CNAIR SA

Prezenta analiza interna a documentelor elaborate in cadrul CNAIR SA cu privire la Documentatia existenta aferenta obiectivului de investitii "Autostrada Sibiu - Pitesti" a fost realizata, avizata si promovata de catre:

Raport privind Revizuire Studiu de Fezabilitate Autostrada Sibiu- Pitesti

Zona instabila si alunecari active

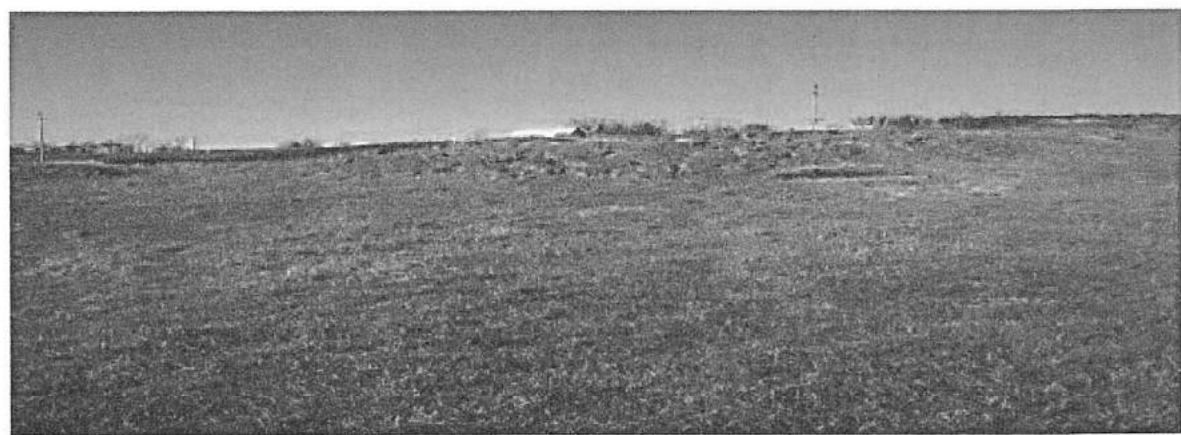
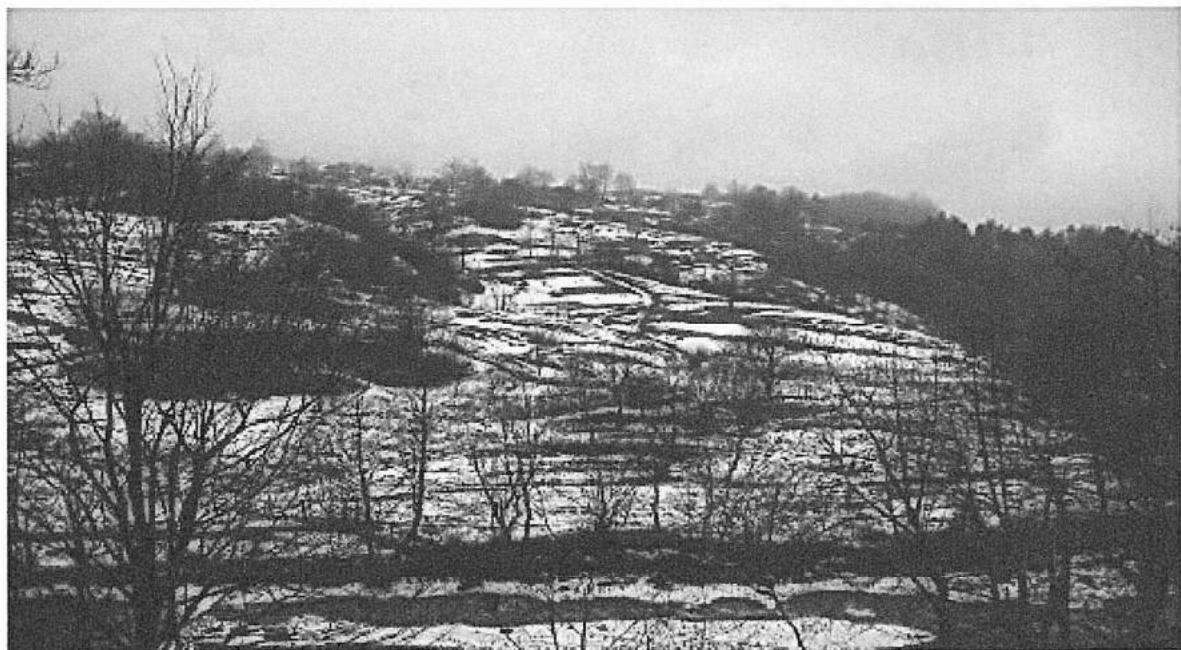
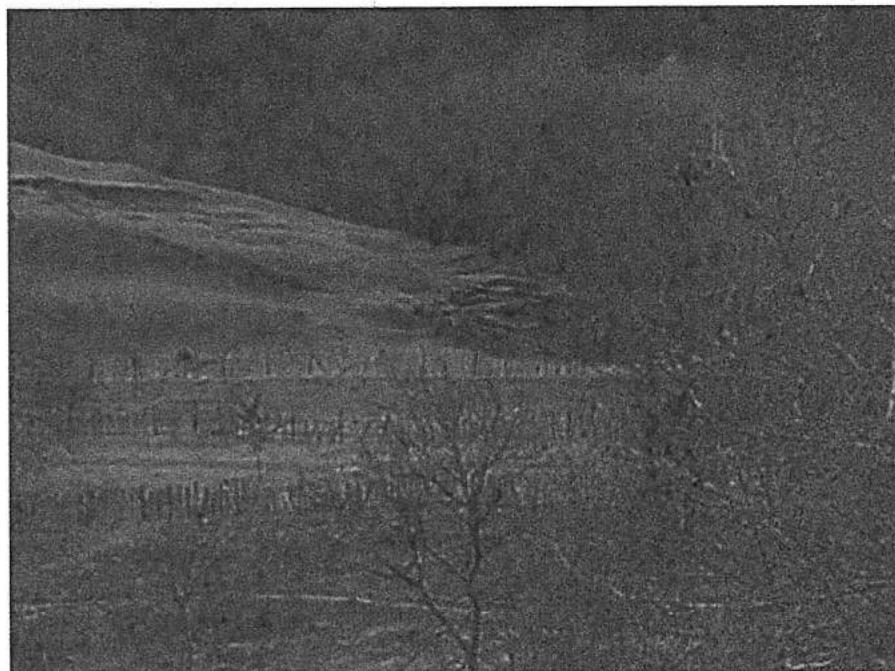
Adevaratele probleme de proiectare si executie privind consolidarea lucrarilor in zona cu alunecari de teren sau in zone cu potential instabil, se regasesc pe tronsonul II intre Cornetu si Tigveni. In planurile de situatie s-au mentionat principalele zone cu alunecari active din acest sector II.

Pentru a exemplifica alunecarile de teren, sunt prezentate, in continuare, fotografii din sectoarele II si III.

Alternativa 5, 6 Sector Km 81+500 - Km 115+500

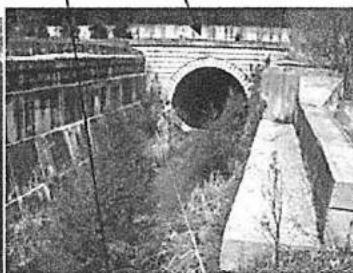
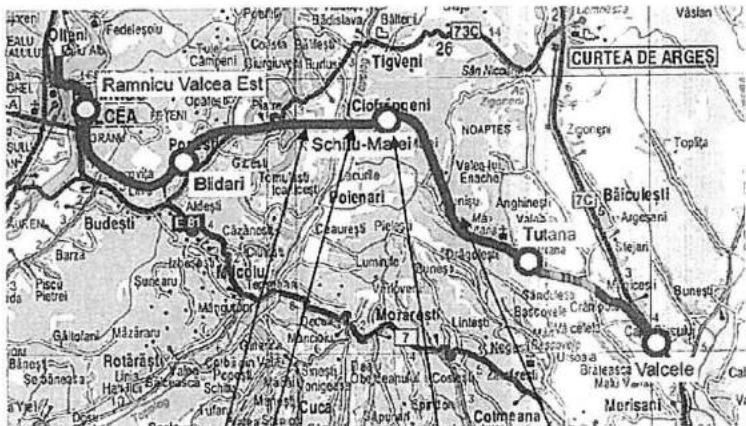
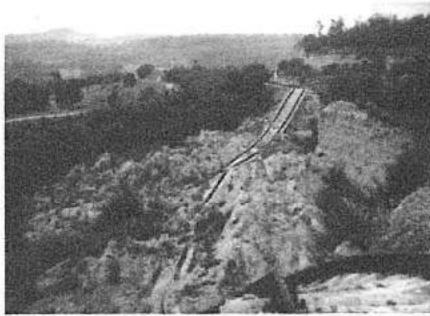
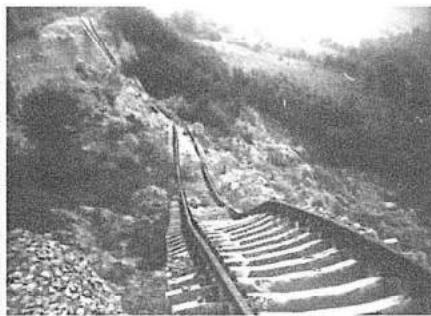
Această variantă ar urca pe Topolog până spre cota de cca. 800 m, apoi este necesar un tunel de cca. 3,5 km, care ar ieși la cota de cca. 900 m în apropiere localității Mlăceni, unde ar intra pe traseul Variantei 7. Traseul ar intra cca. 2 km în rezervația din Făgăraș. În continuarea variantei, obiectivele sunt cele amintite la Varianta 7(mai jos in text). Suprafetele cu alb din harta de mai jos reprezinta zone cu alunecari active/stabilizate/reactivate.

Tunel Gibeи (Lungime 2250 m printre cele mai lungi din Romania), Tunel Plostina (Lungime 1910 m) si viaductul Topolog cu o lungime de 1440 m si inaltime de 48 m (cea mai mare lungime din Romania la un moment dat). S-a circulat in anul 1989.

Construcția liniei a fost extrem de dificilă din cauza reliefului de deal, care a necesitat o serie de viaducte și lucrări complexe. Deși nefinalizată, linia a fost deschisă traficului în 1989, dar ulterior a fost închisă din cauza numeroaselor alunecări de teren.

Alternativa 6 isi desfasoara o buna parte din traseu paralele cu Traseul Liniei Ferate Ramnicu Valcea - Valcele si ramane paralele inclusiv in zona de tunel Plostina fara a preciza daca se realizeaza / nu se realizeaza un Tunel si pe Autostrada. Se observa in clar abundenta in lucrari complexe si foarte complexe la nivelul acestui traseu de CF, traseu care pe o lungime mare este invecinat cu Alternativa 5 si 6 propusa. In costurile cu realizarea pentru alterantiva 5 si 6 nu au fost considerate aceste aspecte, rezultind in mod artificial pe o alta pozitie in clasament.
